**RÉPONSES D'HYDRO-QUÉBEC DISTRIBUTION
À LA DEMANDE DE RENSEIGNEMENTS N° 6
DE LA RÉGIE**

DEMANDE DE RENSEIGNEMENTS N° 6 DE LA RÉGIE DE L'ÉNERGIE (LA RÉGIE)
SUR LA DEMANDE RELATIVE À LA MODIFICATION DES CONDITIONS DE SERVICE
D'ÉLECTRICITÉ ET DES FRAIS AFFÉRENTS D'HYDRO-QUÉBEC – PHASE 2

SERVICE DE BASE EN SOUTERRAIN

(ii) Carte des aires TOD du PMAD :

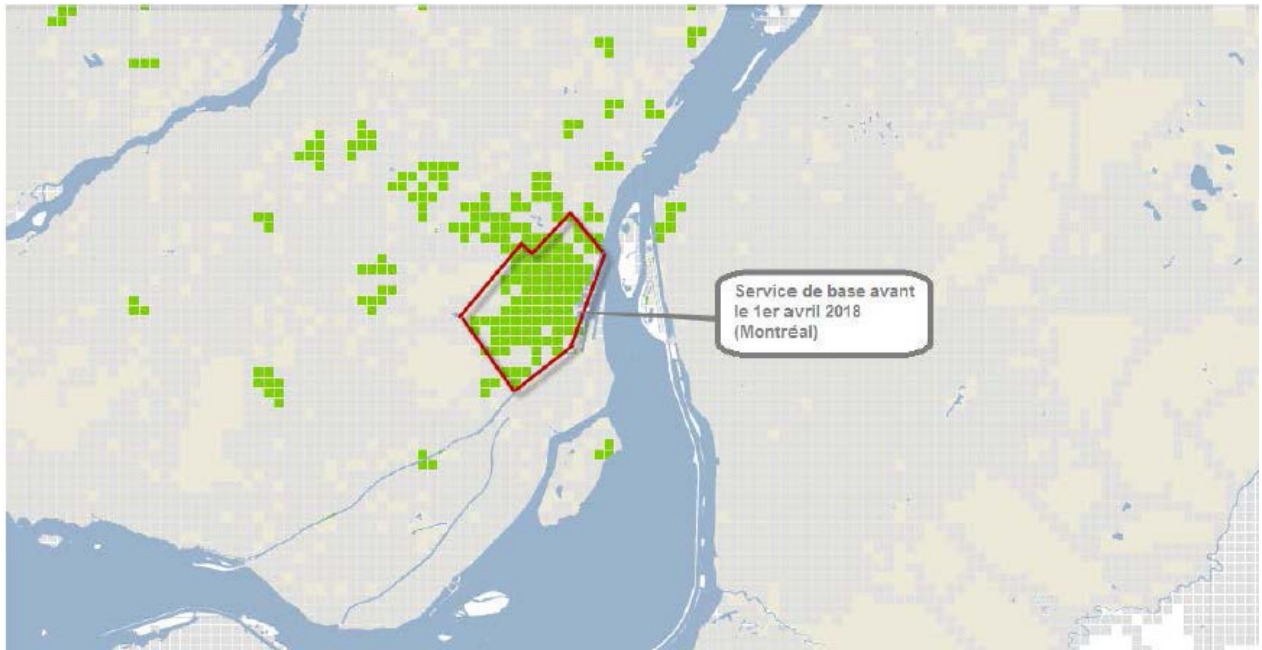
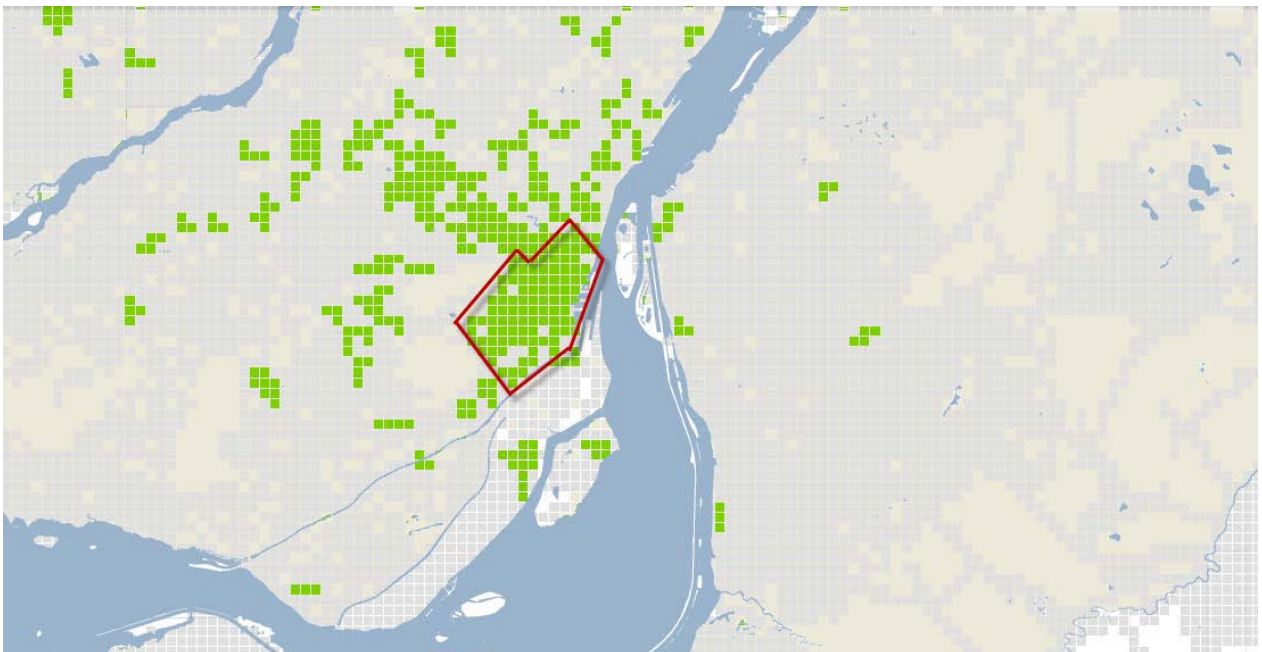
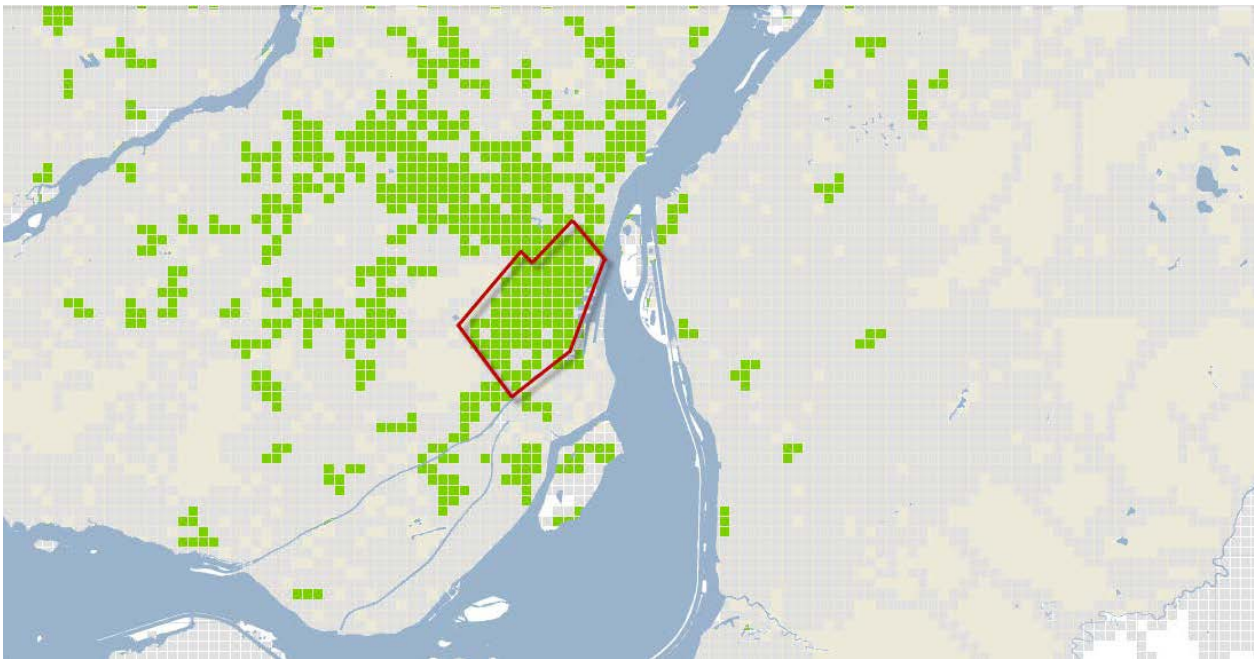
4.1 Veuillez expliquer pourquoi les cercles rouges et oranges de la carte des aires TOD (référence (ii)) juxtaposée aux cartes des zones admissibles au service de base en souterrain dans la région de Montréal, correspond davantage à une DEM de 60 MVA/km² (1^{re} carte de la référence (iii)) selon le Distributeur, plutôt qu'à une DEM de 50 MVA/km² (2^e carte de la référence (iii)) ou de 40 MVA/km² (3^e carte de la référence (iii)).

- 1 La plupart des cercles rouges et oranges de la carte des aires TOD se
- 2 retrouvent dans une zone atteignant 60 MVA/km².
